Merknadsskjema – Offentlig ettersyn

Plannavn	Fana, gnr. 40 bnr. 187 mfl. Sætervegen
Arealplan-ID	70040000
Saksnummer	PLAN-2022/20597
Utarbeidet av	Opus
Sist revidert	12.05.2025

2. Anbefaler også justering av høyder til 2. gangs (røde markeringer):

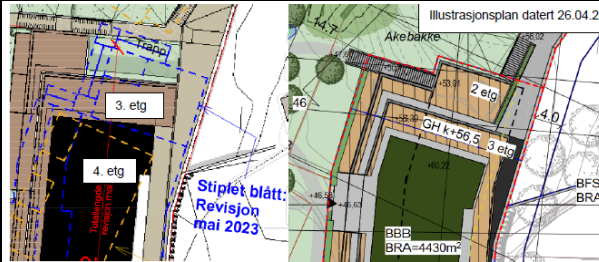
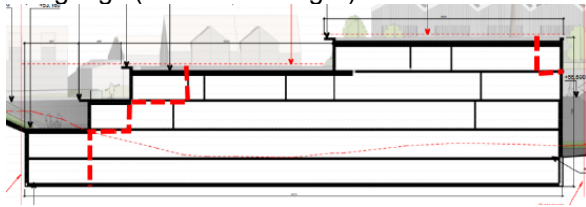
3. Vår foreløpige vurdering er at 4 etasjer mot Fanavegen, som vist i tidligere forslag, gir mindre høydevirkning for naboer i bakkant.

2. Se svar punkt 1. Inntrapping av gavli i sør er imøtekommet, og fremkommer av illustrasjonsmateriale og bestemmelser.
3. Tas ikke til følge. Viser til merknad fra byarkitekten punkt 2, som anbefaler å beholde foreslått nedtrapping fra 5 til 3

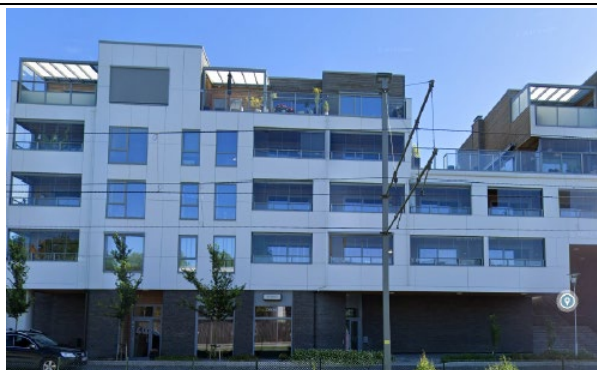
4. Bestemmelser knyttet til utforming og estetikk må spisses for å tydeliggjøre hvilke grep som skal være bindende i formingsveilederen.
5. Det er mye bruk av «og/eller» i bestemmelsene, og det må vurderes hvor det skal åpnes for slik fleksibilitet.
6. Etterspør mer variasjon i møte med himmelen i BKB1 og 2, da dette ikke er tilstrekkelig ivaretatt. Det er ønskelig å videreføre variasjon i dybde i øverste etasjer som vist for Skjoldhagen (illustrasjon). Må sikres i bestemmelser og komme frem av formingsveileder.

av bygget. Justeringer fremkommer av illustrasjonsmateriale og er ytterligere belyst i planbeskrivelsen.

Tidligere revisjon som det vises til, hadde en dårligere terrengtilpassing med terrassering og høye murer fra nedre til øverste nivå uteareal. Det var heller ikke tegnet ut mtp. bokkvaliteter, parkering, tilkomst, rømningsveier, trapp/ heisløsninger mv. Revidert løsning er gjort med utgangspunkt i innspill etter høring 2022 som blant annet handlet om plassering renovasjon, terrengtilpassing, nedtrapping av bygg mv.

- Bygget er flyttet lengre nord pga ny plassering av renovasjon sør for bygg, for bedre trafiksikkerhet og fro å frigi solfylte uteareal.
 - Grepet svarer ut mindre terrengingrep siden parkeringskjeller ikke lenger er under bakken, men flyttet inn i bygget og okkuperer store deler av bygget.

- Bygget skjuler skjæring og tilpasser seg bakenforliggende terreng med gode overganger og gangkoblinger for beboerne og området ellers. Bygget har en utfordrende topografi med store mørkeareal som er optimalisert mest mulig for å skape gode boenheter.

- Sikrer godt gangnett med flere gangkoblinger som kobler sammen Fanavegen/bybane og Skjoldstølen.
 - Gangkobling på bygget som binder sammen uteareal på nedre og øvre del av tomten.

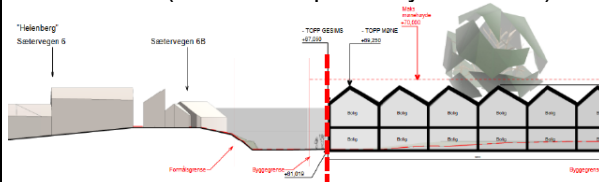
9. Grad av variasjon i balkonger er ikke tilstrekkelig sikret. Det er ikke ønskelig med store utkragede balkonger mot Fanavegen, og her anbefales det inntrukket og delvis inntrukket balkonger som er en integrert del av fasaden. Dette vil gi en god tilpasning til nabobebyggelsen, og må sikres til 2. gangs

9. Tatt til følge. Bestemmelser for balkonger er spisset. Redusert utkraging, og sikret andel balkonger som skal være inntrukket eller delvis inntrukket. Prinsipp vist i formingsveileder.

Venstre illustrasjon under: eksisterende gangkoblinger. Høyre: Nye gangkoblinger

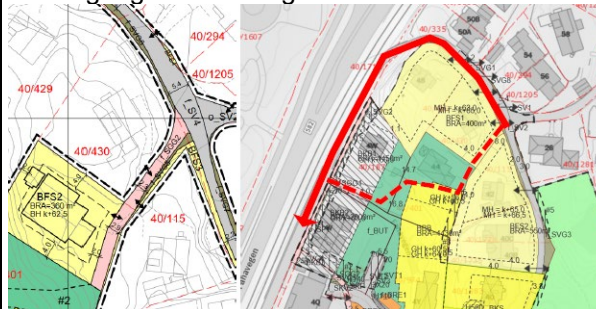
21. Ønsker regulert gangforbindelse i nord (tidligere SGG2). Å kutte denne vil ikke være i tråd med intensjoner i KPA 2018 om ferdselsårer og gangnett med maks 70 m mellom. Det anbefales derfor ikke at privatvei reguleres til BFS1, men til SGG, fra f_SV4 og frem til UTE. Alternativt kan det vurderes bestemmelsesområde som sikrer at vegen skal være åpen for ferdsel. Dette må rettes til 2. gangs behandling.

21. Ikke tatt til følge. Dette er ikke imøtekommet ettersom det er vurdert at tverrkoblinger med gangforbindelser er godt ivaretatt i planen, både internt i planområdet og mot øvrig gangnett. Gangforbindelsen på 40/430 ligger der i dag, planen har ingen innvirkning på dette. Gangforbindelsen lå inne til offentlig ettersyn i 2022 (SGG2). Nabo på 40/430 har vist stor motvilje mot at det reguleres gangforbindelse over hennes eiendom både i merknader og nabomøter. Forbindelsen ble derfor tatt ut til offentlig ettersyn 2024. Hovedpunktet fra PBE for å ta inn gangkobling over 40/430 har vært gangkoblinger mot bybanestopp og avstand mellom disse, ref. KPA 26.3.3 som sier at "Området skal ha ferdselsårer utformet som gater og finmasket byroms- og gangnett med maks 70 meter mellom

gangårer". Avstand mellom nye tverrforbindelser via BUT og trapp i #4 vil være omtrent 75 m, uavhengig om gjennomgang over 40/430 er tilgjengelig. Forbindelsen over 40/430 vil heller ikke være universell, men lik de andre nye snarvegene, delvis med trapp pga. høydeforskjeller.
